# 区立錦華公園 改修整備

## 第7回 意見交換会

2021年7月7日（水）

主催：千代田区道路公園課  
協力：(株)建設技術研究所

## 質問1. 砂場の位置は、池に近い東側①と入口に近い②案のどちらが良いですか？

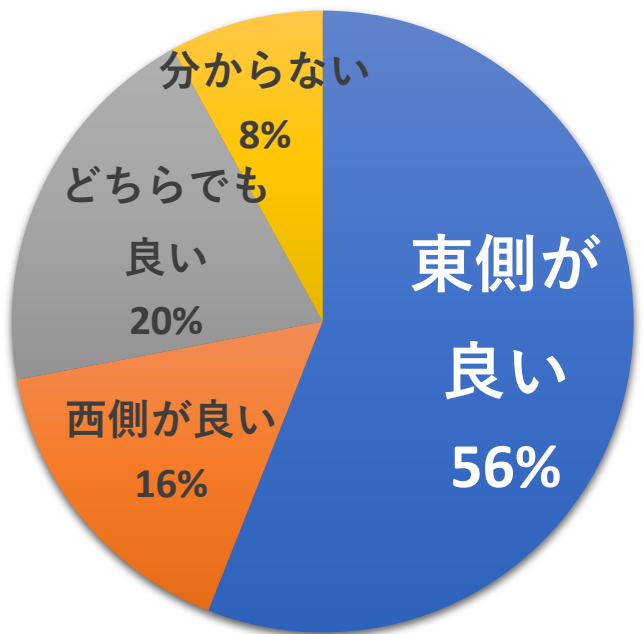
- メリット
- ・ベンチが砂場を取り囲むことで見守りがしやすい
  - ・水飲み・手洗いと池等の水系施設が近くなる

- メリット
- ・出入口から見やすく安全
  - ・他の遊具と近く遊びのエリアに一体性がある
  - ・水飲み・手洗いと出入口が近くなる

- ・砂場は人気の遊具です。心置きなく回りの目を気にせず、親子とも遊べる場所が一番です。
- ・砂場に日さしがあると良い。(子どもが下を向いて熱中して遊ぶので陰があるのと良い。)
- ・樹木が近くにあるので、砂場で遊ぶ子どもの日避けになって良いと思う。

【1.砂場】 **東側の位置**とする

・位置は東側とする。

**質問2.** ゴロゴロ広場の芝は、天然芝を想定していましたが、養生期間等で利用できない期間（1カ月以上）がある等の意見から、人工芝でいかがでしょうか？

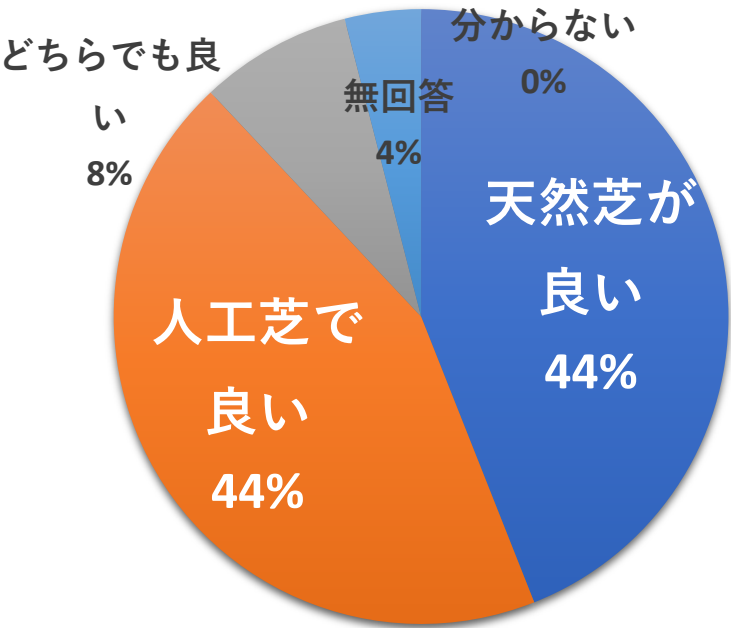
- **芝**
  - ・日照時間が限られるため養生期間（使えない期間）が1ヶ月以上必要となる（生育状況によっては、さらに長くなる恐れもある）
  - 人工芝とする

- ・メンテナンスとその費用を考えると選択されると良い。
- ・メンテに手が掛かり養生期間も必要だが、**生き物は世話が掛かるのも教育**。小学生にメンテをさせる活動を取り入れたら？
- ・なるべく天然のものを使う姿勢が重要と思います。
- ・人工芝もいつかは劣化する。微小プラゴミの問題もある。天然芝も品種を考えれば養生も短くて済むものもあるのではないか？
- ・砂との関連が少し気になります。この公園も砂場の周りは飛び出した砂がいっぱいあります。
- ・天然芝は使えない期間があるのと、ボロボロになって見栄えが悪い。

【2.ゴロゴロ広場の芝生】 維持管理や利便性を考慮し**人工芝**とする

・人工芝、天然芝ともに良いという意見が多い結果でしたが、陽当たり環境（良くない）による生育、維持管理性を考慮して**人工芝**とする。

## 質問3. 現状の照明柱の他に、手すり照明、ベンチ照明、庭園灯を設置し、夜10時以降は照明柱以外の消灯を計画していますが、いかがでしょうか？

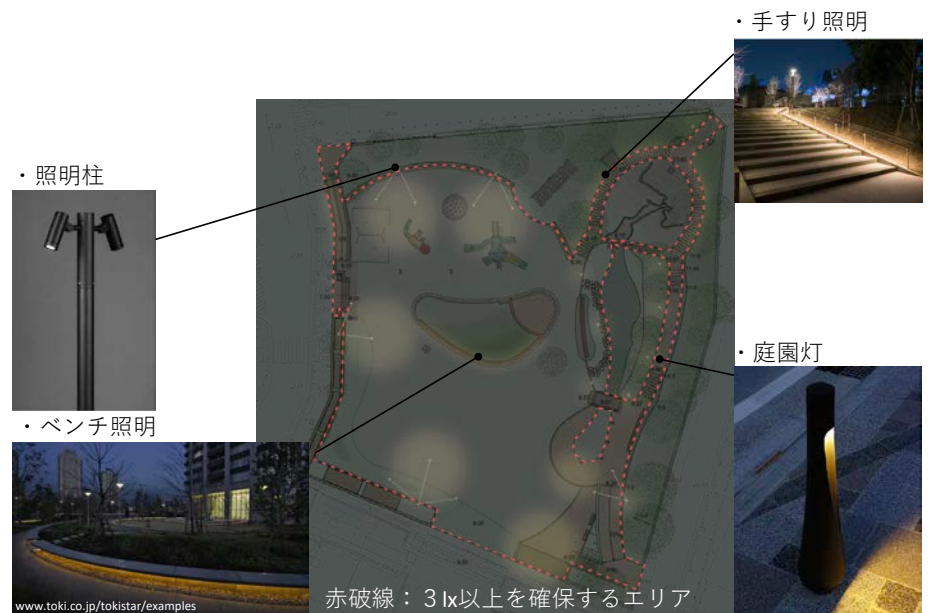
- ・公園利用を妨げないように周辺の緑地帯から照らします
- ・公園を引き立てるシンプルなデザインとします
- ・利用者が少ない夜10時以降は照明柱以外を消灯します

- ・ **おしゃれ**。近隣に働く人などが夕方以降も集えそう。**雰囲気が良い**。
- ・ 夕方薄暗くなっている時、もしくは冬場暗くなっている時は、**見えづらくなるので、その辺のセキュリティはきちんと整備して頂きたい**です。
- ・ 大都会の中に残った貴重な自然であるということで、**明るさは控えめに**してください。
- ・ **防犯上問題が無ければ良い**と思う。
- ・ 現状の明るさはあった方が**良い**。

【3.照明】 **計画通り**とする

**質問4. 周辺からの見通しの確保、防犯カメラの設置、立て看板の設置、夜間パトロールの実施を計画していますが、いかがでしょうか？**

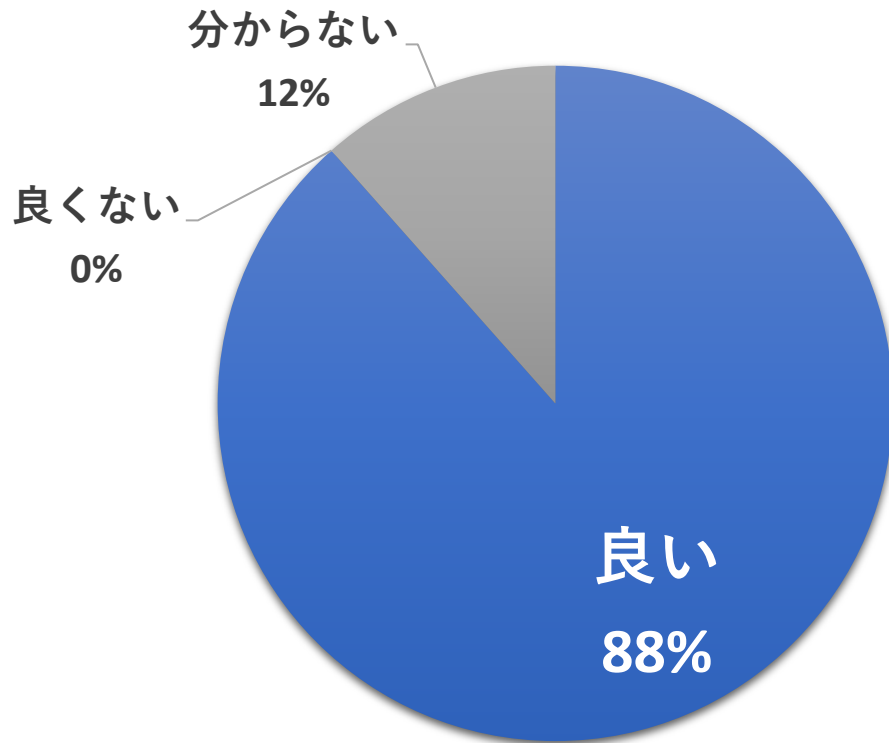
- ・ 見通しの確保（隅切り、低雑木の整理、トイレの位置変更等）
- ・ 防犯カメラ2～3台を設置します（照明柱と一体で設置可能）  
（映像記録は本体に保存し、原則警察の捜査以外では見られません）
- ・ 立て看板を設置します
- ・ 夜間パトロールを実施します（区安全安心パトロール等）

- ・安心・安全につながるので良いと思う。
- ・幼児用便座があるとよい。
- ・防犯カメラはあまり賛成しないが、地元の皆さんの意見を尊重します。
- ・安全面からも是非お願い致します。
- ・地域の方の同意が一番大切ですね。

【4.防犯・夜間騒音対策】 **計画通り**とする

**質問5.** 設置位置の都合により、現状より小規模な仕様（男子小2、女子1、誰でもトイレ1）、デザインは和風木調のデザインを計画していますが、いかがでしょうか？

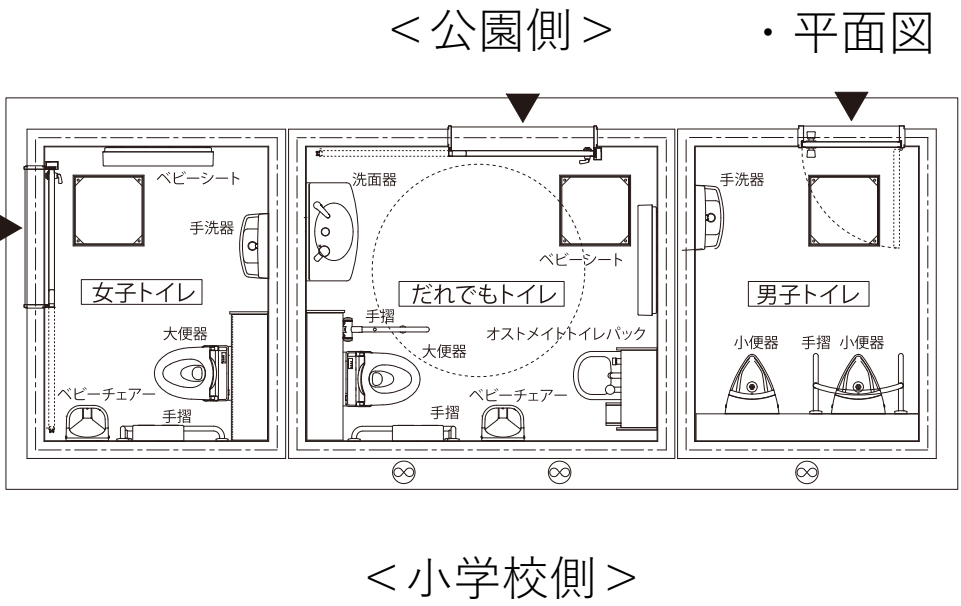
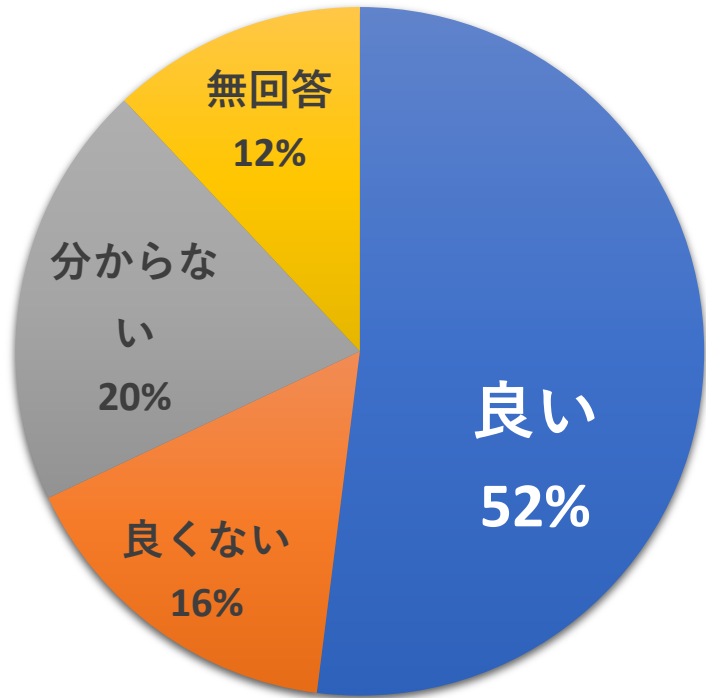
- 男子小2、女子1、誰でもトイレ1とします。  
(現状：男子小2大1、女子2、誰でもトイレ1)
- 女子トイレおよび多目的トイレにベビーシート、ベビーチェアを設置します。
- 多目的トイレにはオストメイトを設置します。

- 錦華公園に相応しい和風・木調のデザイン（木ルーバー）とします。  
（その他倉庫もデザインを統一します）
- 小学校のゲートにかからない位置とします。

- ・ 男子トイレの入り口トビラは不要。
- ・ 男子の大便器を設ける。小便器は1つでも良い。
- ・ **誰でもトイレは男性・ホームレスの利用があり、使用しにくい。**
- ・ **女子2**あった方が良いと思う。
- ・ 小さい男の子はお母さんと女子トイレを使うと思うので1つだと少ないと思います。
- ・ **トイレが死角にならないければ**ありがたいです。
- ・ トイレは**清潔と使いやすさ、安全性**ですね。**掃除しやすい物**ならよいです。

【5.トイレ】 位置は変更せず**男子大1小1**に変更する

- ・ **男子大1小1**、女子1、誰でもトイレ1とします。  
（現状：男子小2大1、女子2、誰でもトイレ1）
- ・ 女子トイレおよび多目的トイレにベビーシート、ベビーチェアを設置します。
- ・ 多目的トイレにはオストメイトを設置します。

**質問 6.** これまでの意見を踏まえ、図のとおり、中央付近のシンボルツリー1本はソメイヨシノ、猿楽通り側3本はハナミズキ、西側傾斜部の数箇所にあじさいとドウダンツツジを提案しますが、いかがでしょうか？

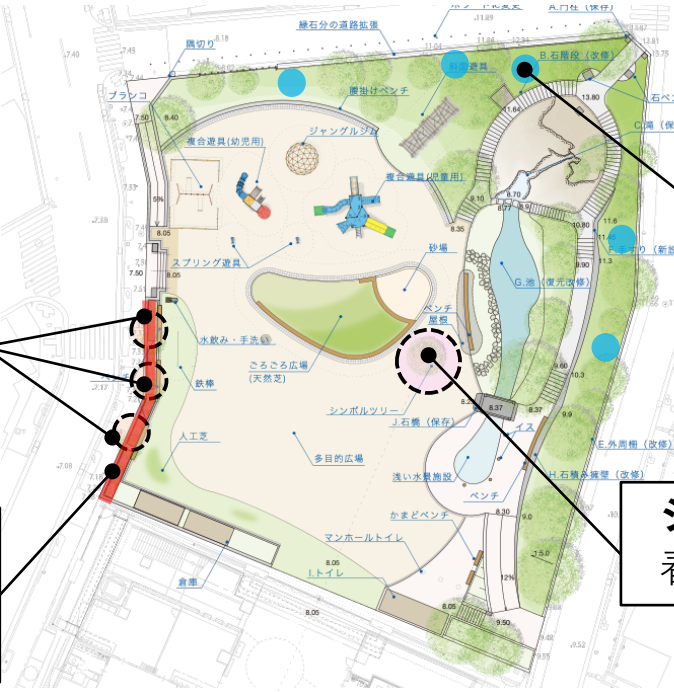
**低木植栽：**  
あじさい、ドウダンツツジ  
見通しを妨げない位置に季節を彩る低木を配置（図中の●の位置を想定）

**シンボルツリー：ソメイヨシノ**  
春に花をつける公園のシンボル

- ・たくさんの樹木を取り入れられないですから、これで良いと思います。
- ・害虫対策や手入れは、まめにしてほしい。
- ・シンボルツリーはお茶の水駅にあるクスノキであるべきです。あるいはタブノキ（潜在自然植生）他の3本はソメイヨシノにするべき。
- ・シンボルツリーは実生のエドヒガンかシダレザクラの方が良い。ハナミズキは猿樂通りの街路樹とマッチするの？
- ・低木アジサイ・ツツジは良いが、冬のサザンカはどうですか？5回のまとめにあったように、木陰は必要。
- ・中央付近のシンボルツリーは、違う場所にしてほしいです。見通し悪くなりませんか？
- ・外来種のハナミズキの提案にはおどろいた。平成28年千代田区（仮称）在来種植栽選定の手引書を参照してください。

【6.樹木】 **計画を基本とする**（今回意見交換事項）

**質問7.** 遊具メーカー6社から提案を頂きました。このうち1社の遊具を選定したいと考えています。選定については、遊具の機能性・安全性・経済性・維持管理性などを点数化するなどして、公平性・透明性のある選定方法を検討中ですが、ご意見があればご記入ください。

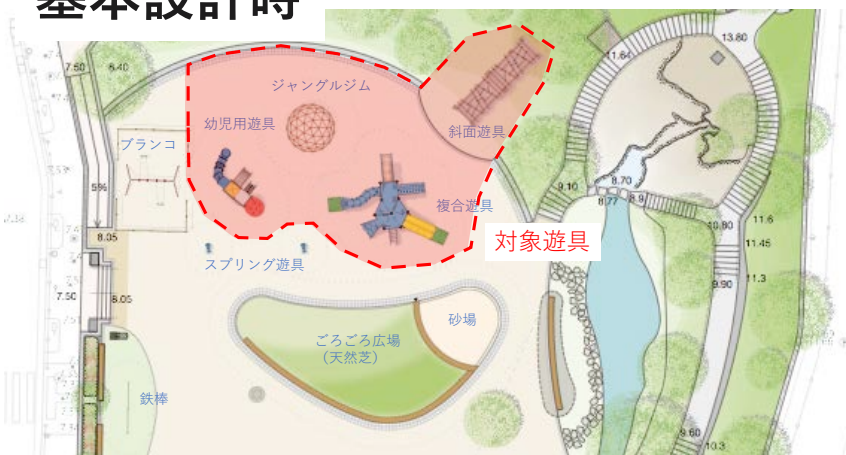
- 安全性が優先されるべきですが、児童・幼児の遊んでみたいという欲望が害されるかも？
- 安全性はもちろんですが、公園内における遊具のバランス（大きさ）色彩も考えていただきたい。
- 公平性・透明性のある選定方法を期待します。
- なるべく小さいもの、なるべく目立たないものを希望します。
- 3～4才児だと親がいっしょに登るか助けるか必要が生じる場合があります。トンネルが長い物だとその点が不安です。
- 実際に遊ぶ子供たちの意見は取り入れてもらえるのでしょうか。
- オリンピック競技にあるボルタリングの要素を組み込んで欲しい。
- もっと小型でシンプルなものはないのですか？幼児の利用が多いと思うので事故が心配。ブランコの近くを小さな子が通らないように工夫してほしい。
- 安全面も大切だが、それを重視しては味気ないものになる。少々、子ども達が登る、ぶらさがる、ジャンプなど「チャレンジ」できる遊具が良いと思う。
- 遊具が公園を圧迫しないようにフリースペースが欲しい。死角ができない物。

【7.遊具】 機能性、安全性、アンケート意見等を

**総合的に評価**して選定

- ・ 大型特殊遊具を中心に 6 社から提案をいただきました。
- ・ 機能性、安全性、景観性、経済性、維持管理性および基本方針との整合性及び子供・保護者アンケートより総合的に遊具案を選定しました。
